EXPLORAÇÃO DAS PEDREIRAS DE AVELÃS DE CIMA

ESTUDO INTEGRADO DE IMPACTE AMBIENTAL

PROCESSO DE AIA 2495

ADITAMENTO

Figura 1 – Representação esquemática das formações Pliocénicas ocorrentes nas pedreiras em estudo, e do posicionamento do nível da água subterrânea.

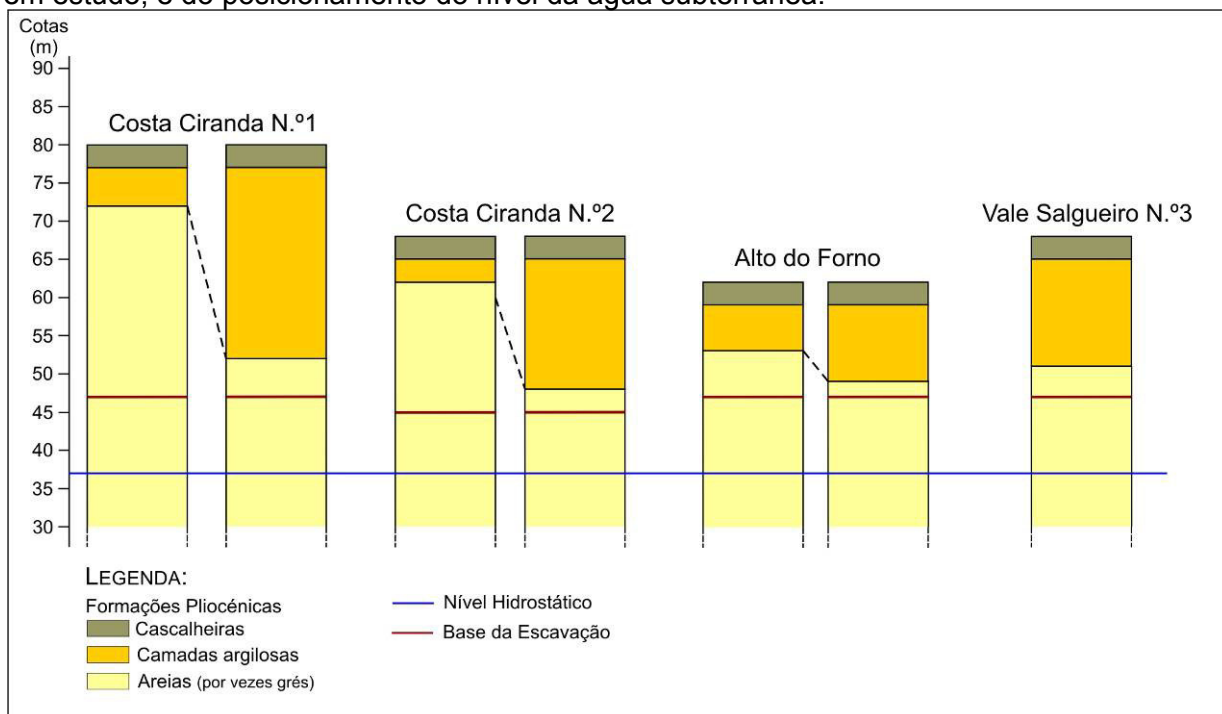
(2) Apresentar a geometria do aquífero suportado pelas formações pliocénicas na área que abarca as pedreiras.

Os dados constantes do relatório relativo ao furo de captação de água subterrânea localizado na pedreira Vale Salgueiro N.º 3, permitem inferir a profundidade a que se encontra o nível da água subterrânea do aquífero subjacente à área de implantação do projecto. Este furo encontra-se à cota de 65 m e tem uma profundidade de 126 m, tendo o nível estático inicial da água sido intersectado aos 27,8 m de profundidade, ou seja, sensivelmente à cota 37 m.

Nestas condições, o furo de captação de água subterrânea existente na pedreira Vale Salgueiro N.º 3 estará a captar água do aquífero semi-confinado associado às areias que ocorrem sob as camadas argilosas, encontrando-se o nível da água subterrânea à cota 37 m (Figura 1).

No caso em estudo, os dados disponíveis e acima apresentados indicam que o nível da água subterrânea se posiciona bastante abaixo da zona de contacto argilas/areias e sensivelmente à mesma cota em toda a área de implantação do projecto, sendo de referir que nas pedreiras em exploração, a pedreira Costa Ciranda N.º 1, localizada a cerca de 1300 m a NE do furo de captação considerado neste estudo, contém zonas em que a exploração já atingiu a cota 57 m, sem evidenciar indícios de afluência de água subterrânea à escavação.
